**MRAe**

**Avis sur le projet d'exploitation  
de la centrale photovoltaïque de Lévigny (10)  
porté par la société SOLEFRA 34**

n°MRAe 2022APGE103

**Figure n°3 : photo-aérienne de la zone à défricher**

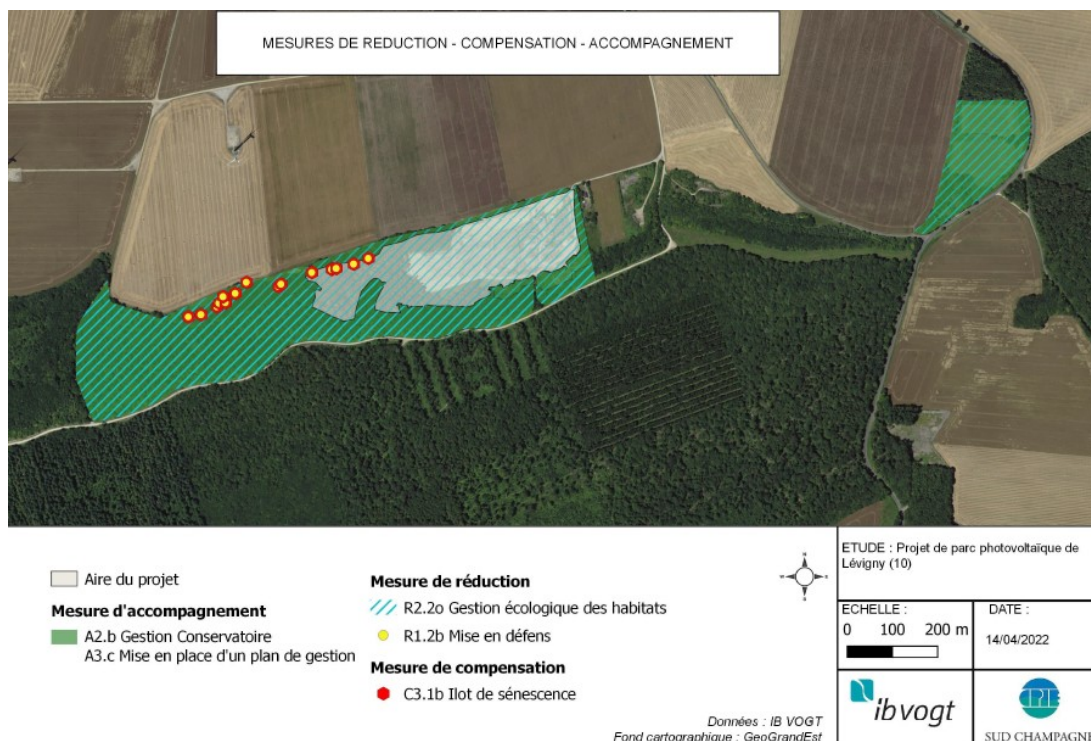
La demande d'autorisation de défrichement porte sur une surface de 3,52 ha (voir figure n°3) et conduira à la destruction d'un boisement de chênes, dont le niveau d'impact est jugé « fort » selon le dossier de demande d'autorisation de défrichement. Toutefois, il est constaté dans le dossier que « *ce boisement a récemment fait l'objet de coupes rases d'entretien* ». Le dossier indique par ailleurs qu'« *une coupe à blanc de la végétation a déjà été réalisée pour préparer le terrain au projet* ». Il s'agirait de coupes réalisées en 2021.

**L'Ae déplore ce procédé de coupes rases en amont d'une demande de défrichement qui porte atteinte aux milieux au plan environnemental sans compensation et qui est de nature à minimiser l'évaluation environnementale de la demande de défrichement intervenant ultérieurement.**

Selon le dossier, l'état initial du site a toutefois été réalisé avant ces coupes, comme le confirme les dates de prospection de terrain (2019-2020) figurant dans la présentation de la méthodologie d'inventaire. Il est indiqué par ailleurs que l'ouverture du milieu provoquée par ces coupes sera maintenue et entretenue, de même que les petites zones de pelouses relictuelles persistant dans cette parcelle boisée. La superficie de ces milieux ainsi réhabilités n'est pas précisée.

- **localiser les arbres isolés conservés et préciser la superficie des milieux ouverts réhabilités, ainsi que celle des îlots de sénescence qui doivent être délimités de manière plus précise ;**
- **identifier des parcelles pour la mise en place de mesures compensatoires au défrichement ;**
- **reporter sur le plan de masse du projet l'ensemble des mesures en faveur de la biodiversité.**
